חוות דעת מומחה

כתובת: _____ פתח תקווה

תאריך ביקור בנכס: 03/09/2024

סוג הנכס: דירת מגורים, 4 חדרים מחולקת ל-2 קומות, (מסירה ראשונית).

יציאה מהסלון

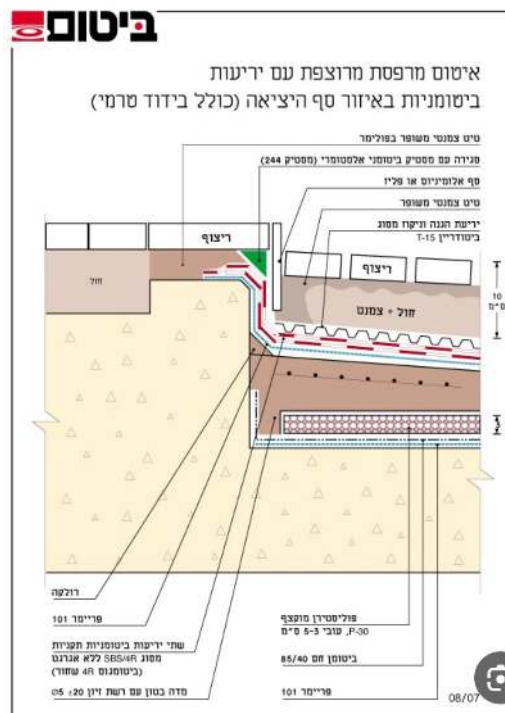
1.1 ממצא	נמצא שימוש לא נכון ב"סרט בוטילי", הסרט יושם על גבי הריצוף ומהווה פגם אסתטי. הסרט איטום הנ"ל מיועד לשימוש פנימי.
מיקום	מרפסות
המלצה	בהנחה שהאיטום בוצע כנדרש- יש להסיר את סרט האיטום החיצוני . מצ"ב פרט עקרוני לאיטום מרפסת. (דוגמא בלבד).
הערה	העלות מתייחסת להסרת הסרט והשלמת סף אלומיניום והלבשה בוויטרינה.
מחיר	800 ש"ח (מחיר ליחידה: 800 ש"ח, כמות: 1 קומפ')

תרשים 3.2.1.5 א'

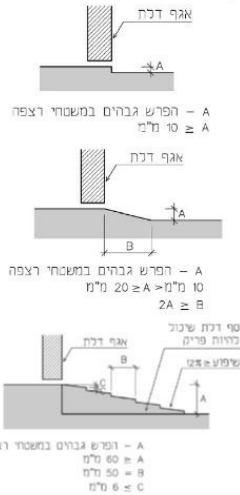
1.2 ממצא נמדד הפרש גבהים לא תקין ביציאה למרפסת - 32 מ"מ, מדרגה העולה על 10 מ"מ צריכה להיות מדורגת בהתאם לתקנות התכנון והבנייה.	
מיקום מרפסת עליונה	
המלצה יש לבצע סך מדורג, הסף המדורג יהיה לפי סעיף 3.2.1.5 לתקנות התכנון והבנייה. או לחילופין ניתן לשנות את מפלס הריצוף במרפסת באיזור היציאה.	
תקן תקנות התכנון ובנייה תקנה 3.2.1.5	
מחיר 500 ש"ח (מחיר ליחידה: 500 ש"ח, כמות: 1 קומפ')

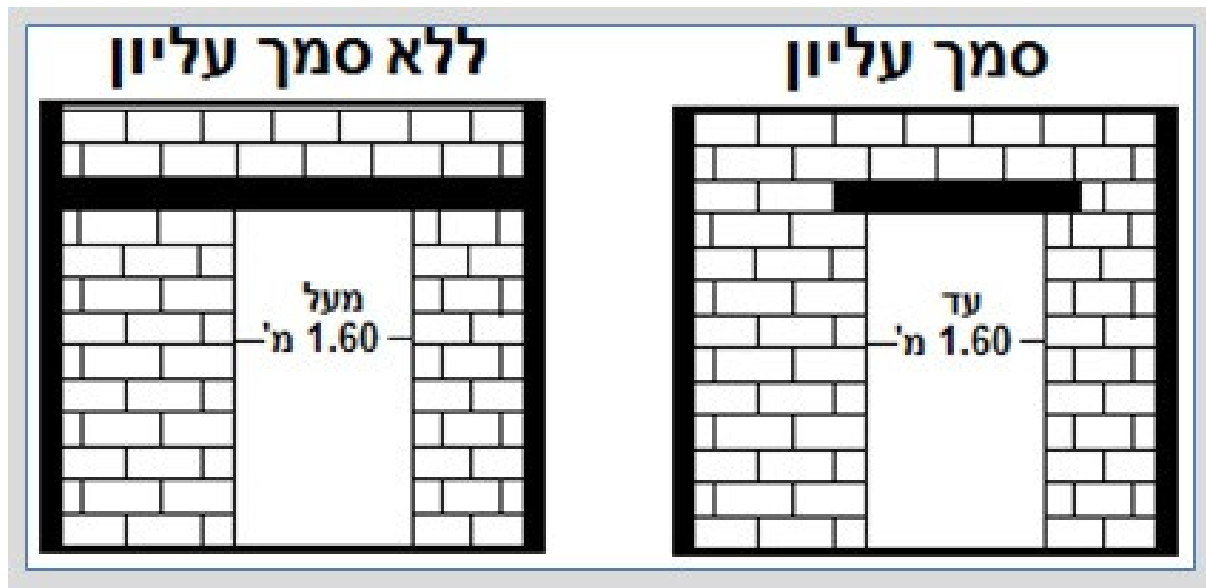
1.3 ממצא לא נראו חגורות מעל פתחים כנדרש בתקן. נוסף על כך נראו פלחים ("לינטלים") חתוכים.	
מיקום כלל הבית	
המלצה יש לצקת חגורות בטון (לפחות ב-20) מעל הפתחים בדירה . חוזק, חתך, ברזל, סוג הבטון בהתאם להוראות תקן 1523 והוראות היצרן.	
תקן ת"י 1523 חלק 1	
מחיר 4,000 ש"ח (מחיר ליחידה: 4,000 ש"ח, כמות: 1 קומפ')

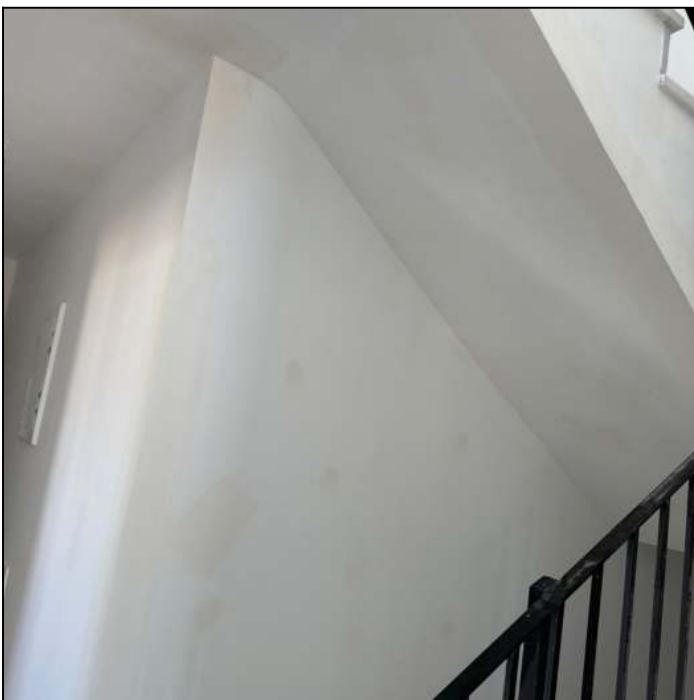
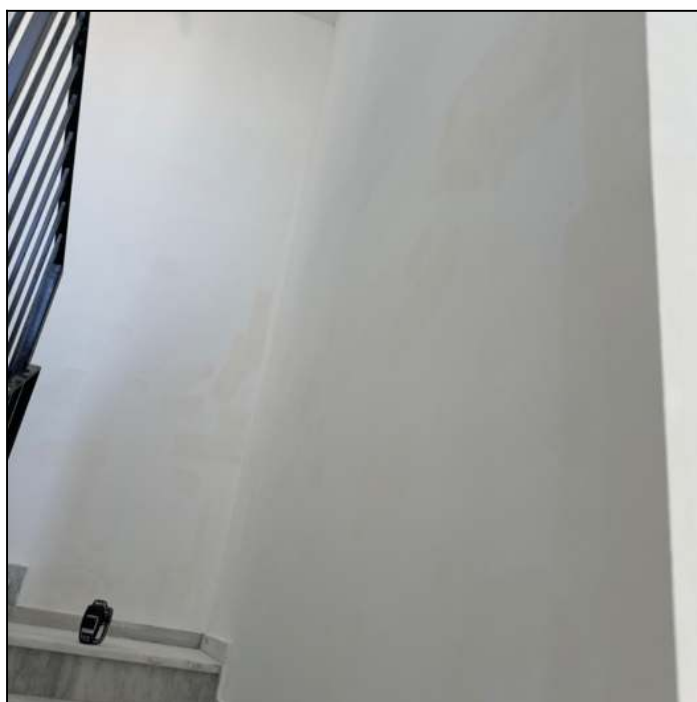
2.2 ממצא תיקוני הטיח שבוצעו בגוון וטקסטורה שונה .
מיקום מרפסת עליונה
המלצה יש לטייח מחדש את כלל הקירות בטיח חוץ חדש לקבלת מראה אחיד.
מחיר 4,500 ש"ח (מחיר ליחידה: 4,500 ש"ח, כמות: 1 קומפ')

הקיר הנמדד.

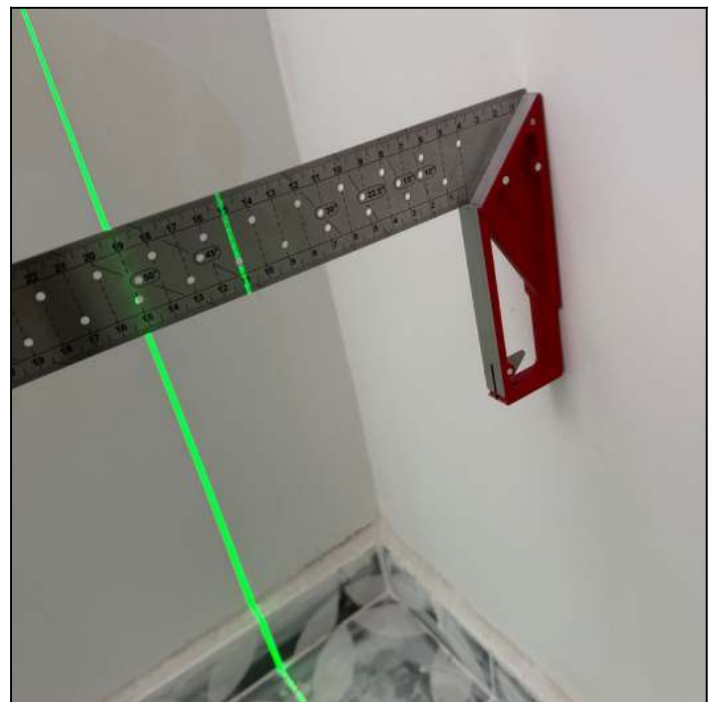
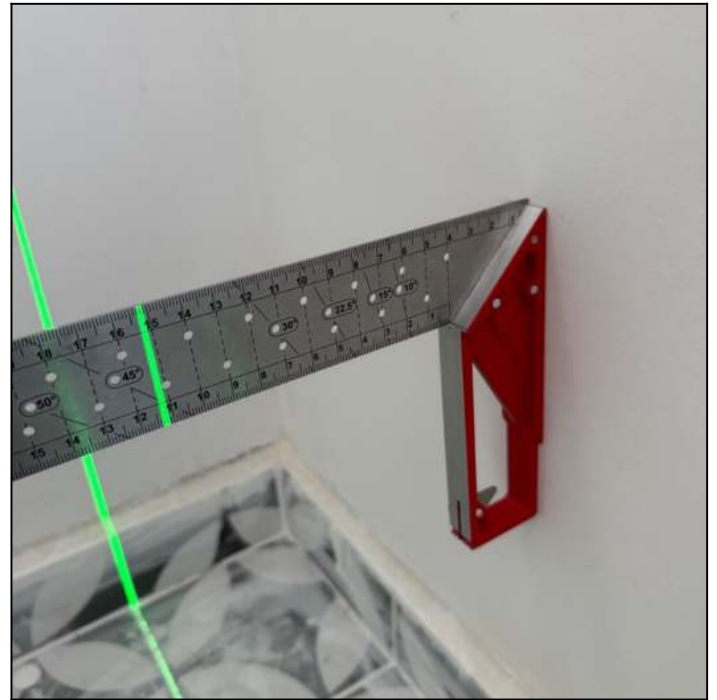
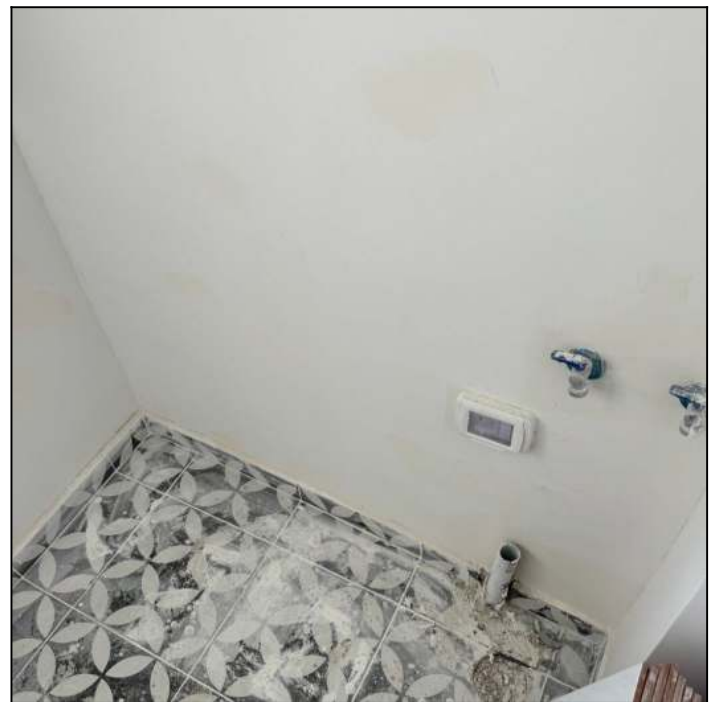
3.1 ממצא נמדדה סטייה אנכית זוויתית בקיר חדר השירות. נמדדה סטייה זוויתית של 2.4 ס"מ. נמדדה סטייה אנכית של 1.2 ס"מ.	
מיקום חדר שירות	
המלצה יש לטייח מחדש כך שיתקבל קיר סימטרי ואחיד.	
מחיר 1,100 ש"ח (מחיר ליחידה: 1,100 ש"ח, כמות: 1 קומפ')

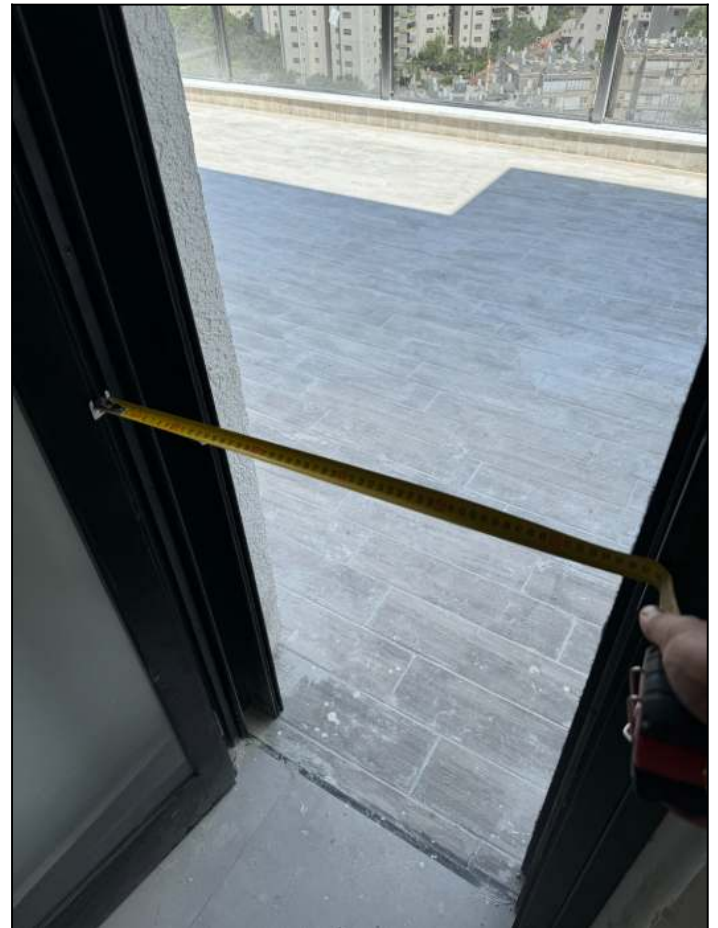
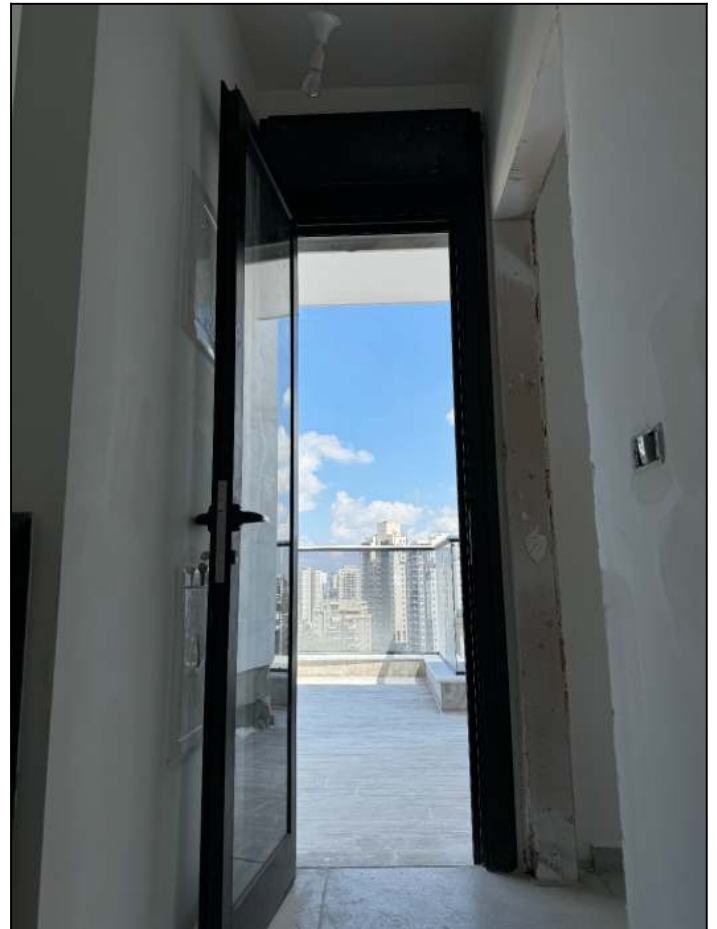
3.2 ממצא רוחב פתח יציאה למרפסת נוגד את תקנות התכנון והבנייה. נמדד רוחב מעבר של 57.9 ס"מ בין פרופילי התריס. נמדד רוחב מעבר של 57.5 ס"מ בין הדלת למשקוף.	
מיקום מרפסת עליונה	
המלצה יש להגדיל את פתח היציאה למרפסת כך שיתקבל מעבר נקי של 80 ס"מ. במקרה בו לא ניתן להגדיל את הפתח יש להיוועץ בשמאי לצורך חישוב ירידת ערך הנכס.	
הערה הערה לפסקי הדין-בעבר רוחב מינימלי ליציאה היה 0.9 מ' וכיום 0.8 מ'.	
תקן תקנות התכנון והבנייה. פסקי דין בנושא.

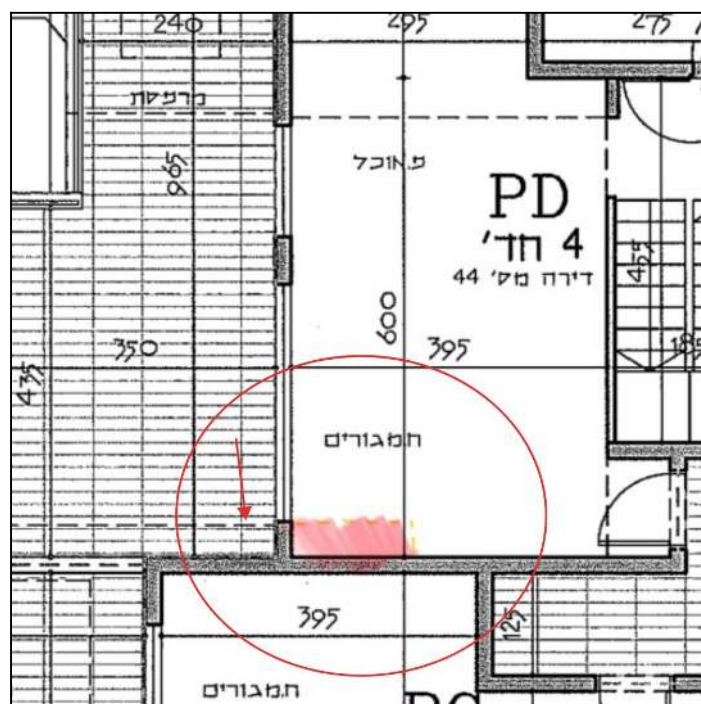
3.5 ממצא		נמצאה קורה בולטת לחלל הסלון אשר לא מופיעה בתוכנית המכר.
מיקום		חדר דיור (סלון)
המלצה		בליטה זו מהווה פגם אסתטי מובהק ולא ברור האם מדובר בחלק קונסטרוקטיבי או לא ואם ניתן לבטל בליטה זו. במידה וניתן- יש להוריד ולבטל בליטה זו. במידה ולא ניתן - יש להיוועץ בשמאי לצורך בדיקה האם פגם זה מוריד מערך הבית.

גובה ניקוז מכונת כביסה.

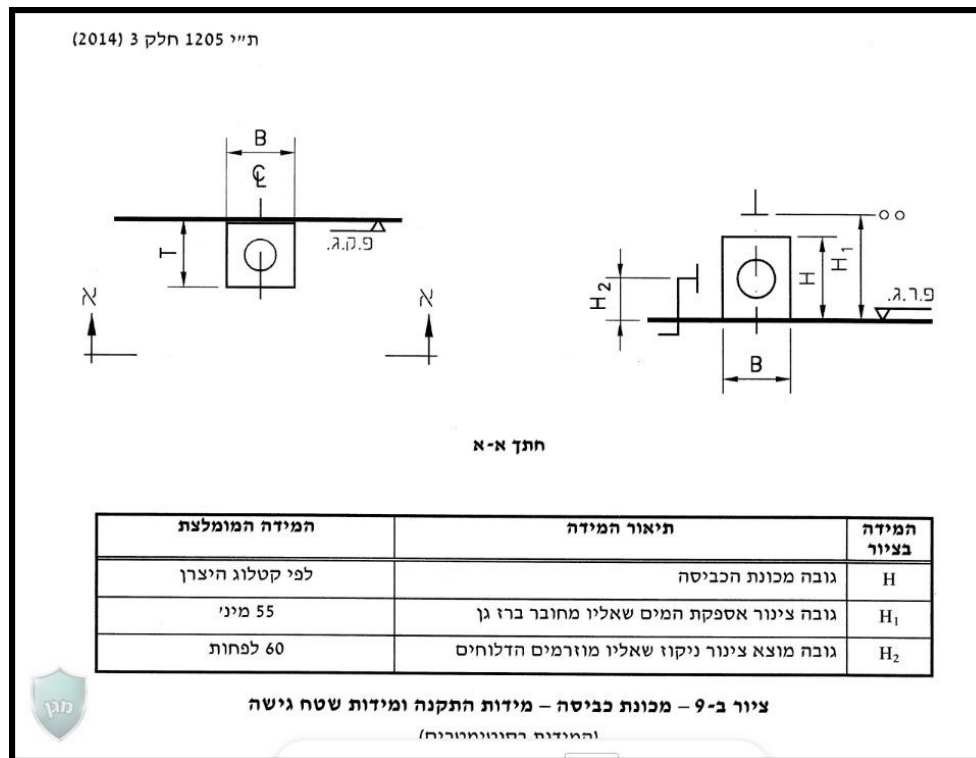
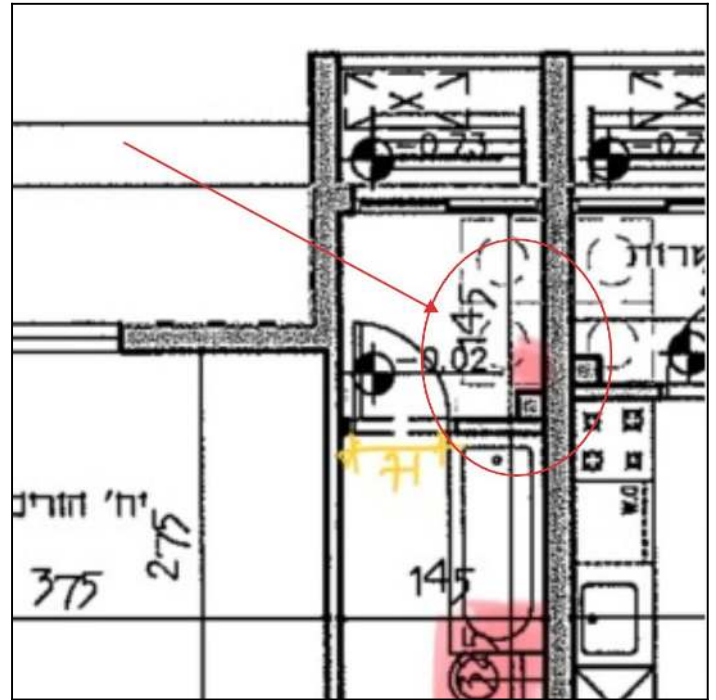
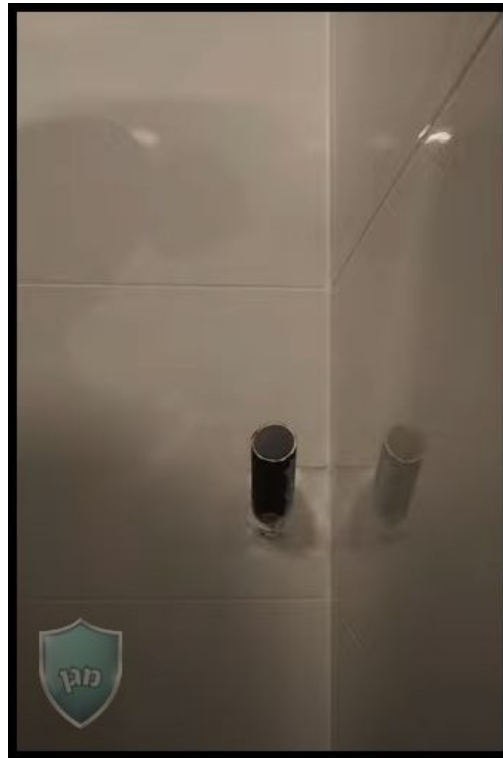
3.6 ממצא	ניקוז מכונת הכביסה בוצע מחוץ לקיר ומהווה בליטה לשטח חדר השירות אשר לא מסומנת בתוכנית המכר (לדוגמא- הקולטן הסמוך כן סומן). בנוסף-גובה הניקוז נמצא נמוך ולא תקין.
מיקום	חדר שירות
המלצה	מלכתחילה היה צריך להכניס את הניקוז לקיר הסמוך - מצ"ב דוגמא. יש לעביר את הניקוז לתוך הקיר הסמוך ולצאת עם זווית בגובה 60 ס"מ.
תקן	ת"י 1205 חלק 3
מחיר	1,600 ש"ח (מחיר ליחידה: 1,600 ש"ח, כמות: 1 קומפ')

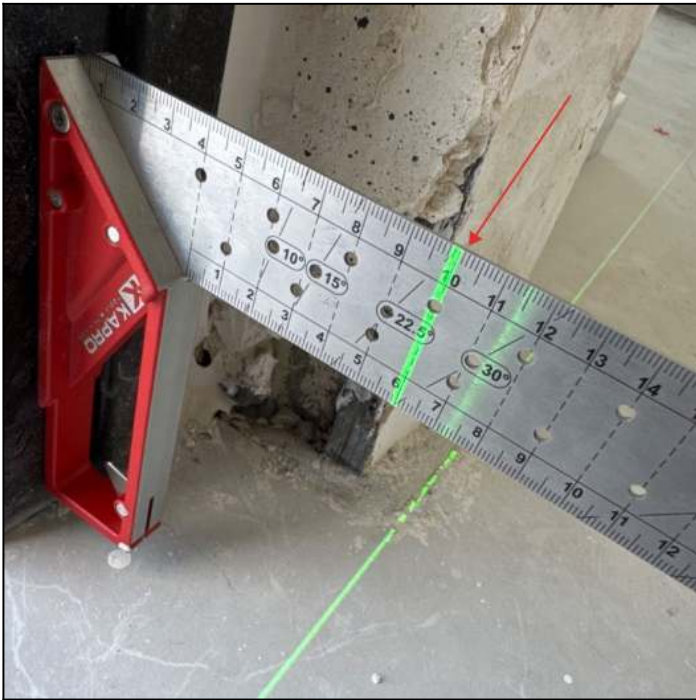
4.1 ממצא	נמדדה סטייה באנכיות החלון הנוגדת את תקן 4068 . קיימת סטייה אנכית של 2.5 ס"מ.
מיקום	מרפסת עליונה
המלצה	יש לפרק את החלון ולהרכיבו בצורה מפולסת תוך עמידה בתקן הנ"ל.
תקן	ת"י 4068 חלק 1
מחיר	2,000 ש"ח (מחיר ליחידה: 2,000 ש"ח, כמות: 1 קומפ')

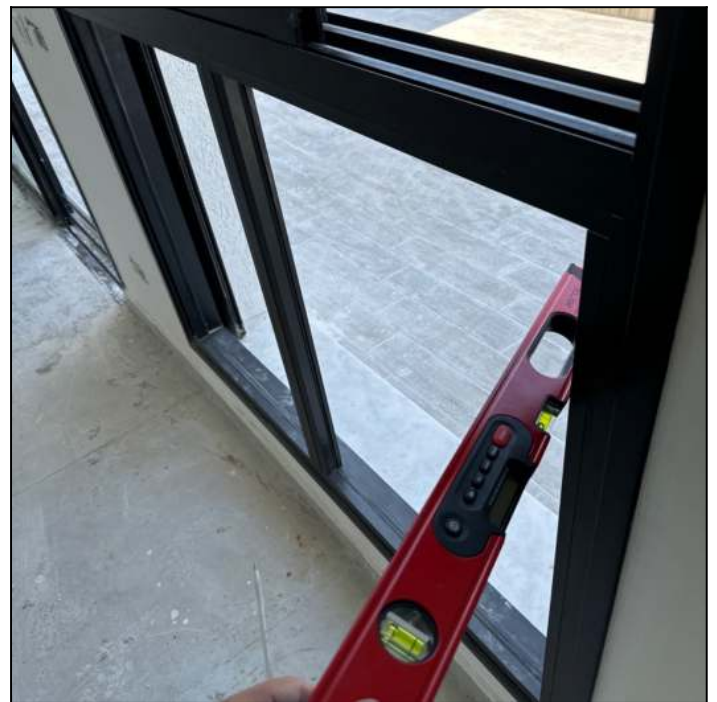
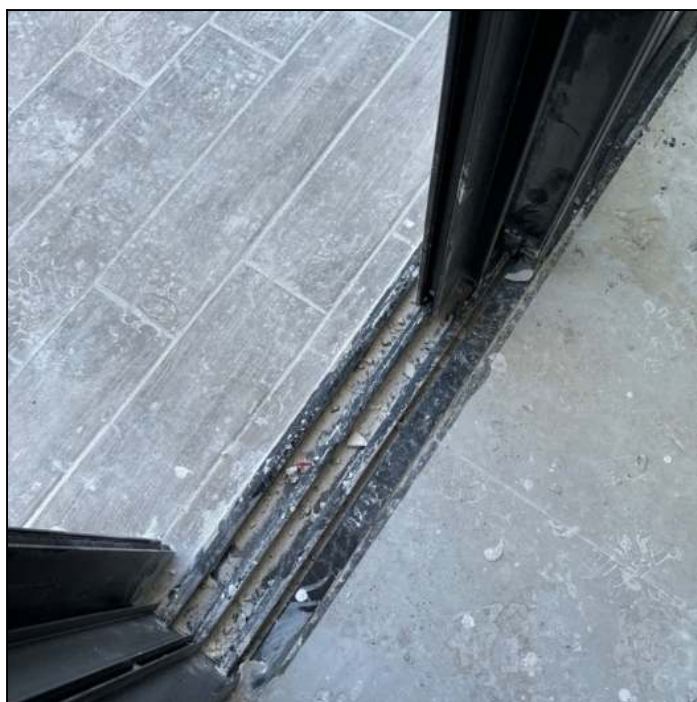
4.2 ממצא	מספר ליקויים: 1. זיגוג חסר בחלונות הסלון. 2. חסר בולם כנף בוויטרינה. 3. לכלוך ושאריות חומרי בנייה על גבי האלומיניום והמסילות.
מיקום	חדר דיור (סלון)
המלצה	יש להשלים זיגוג לפי תקן, לנקות את כלל האלומיניום והמסילות.
תקן	ת"י 4061
מחיר	1,800 ש"ח (מחיר ליחידה: 1,800 ש"ח, כמות: 1 קומפ')

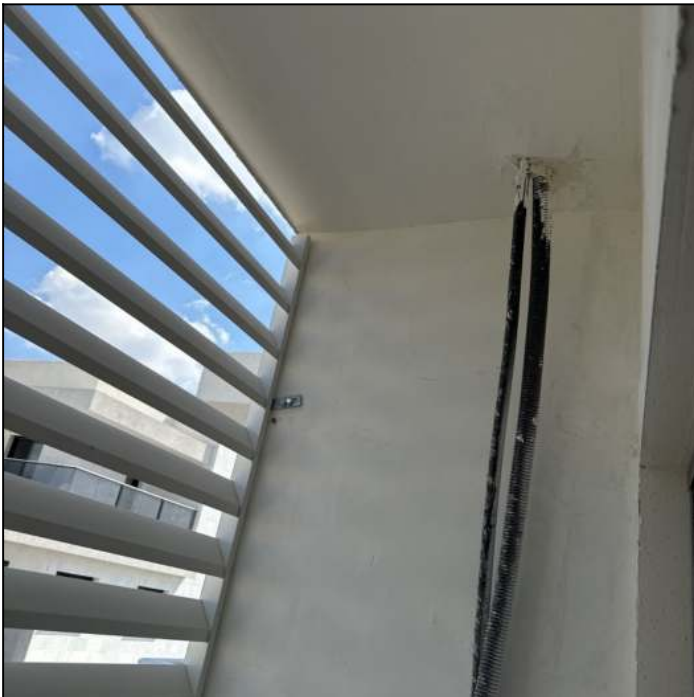
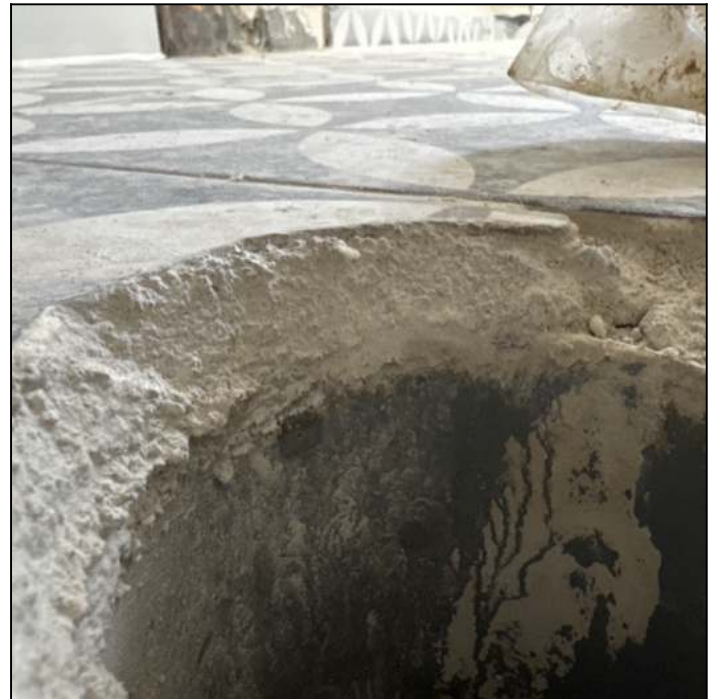
5.1 ממצא	נראו מעברי צנרת שבוצעו בניגוד להנחיות תקן 1205.
מיקום	מסתור כביסה
המלצה	יש לחצוב ולחשוף את הצנרת, להוסיף שריון שגדול 20 מ"מ מהצנרת והבידוד העוברים דרכו. נדרשת התייחסות גם לאופן היציאה בגג חשוף.
מחיר	1,200 ש"ח (מחיר ליחידה: 1,200 ש"ח, כמות: 1 קומפ')

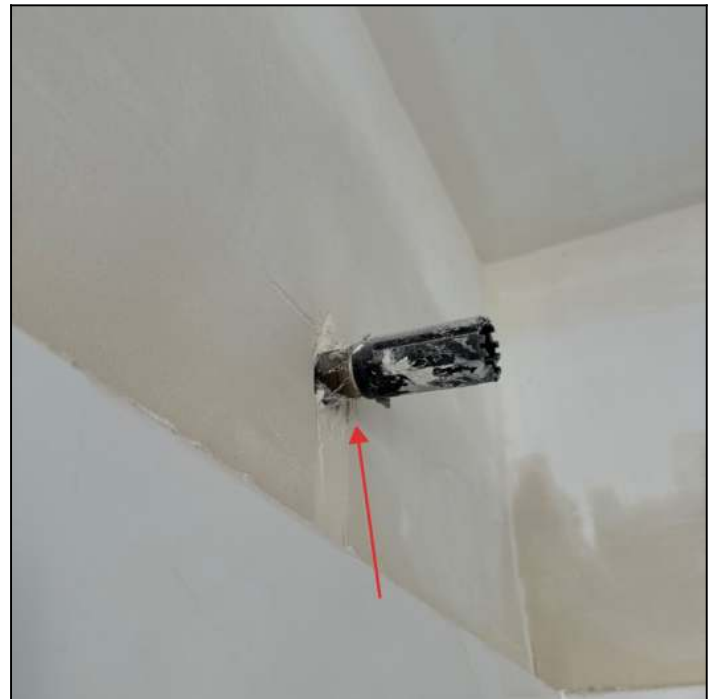
6.2 ממצא נקודת המים לראש גשם בולטת ממישור הקיר.	
מיקום	חדר רחצה הורים
המלצה	יש להתקינה מחדש במישור הקיר. אם מדובר במאריך - יש להחליף למאריך שיהיה במישור הקיר בלבד, ללא בליטות.
הערה	תמחור מתייחס לפירוק הנקודה והתקנתה במישור הקיר לרבות חציבה ומילוי.
מחיר	700 ₪ (מחיר ליחידה: 700 ₪, כמות: 1 קומפ')
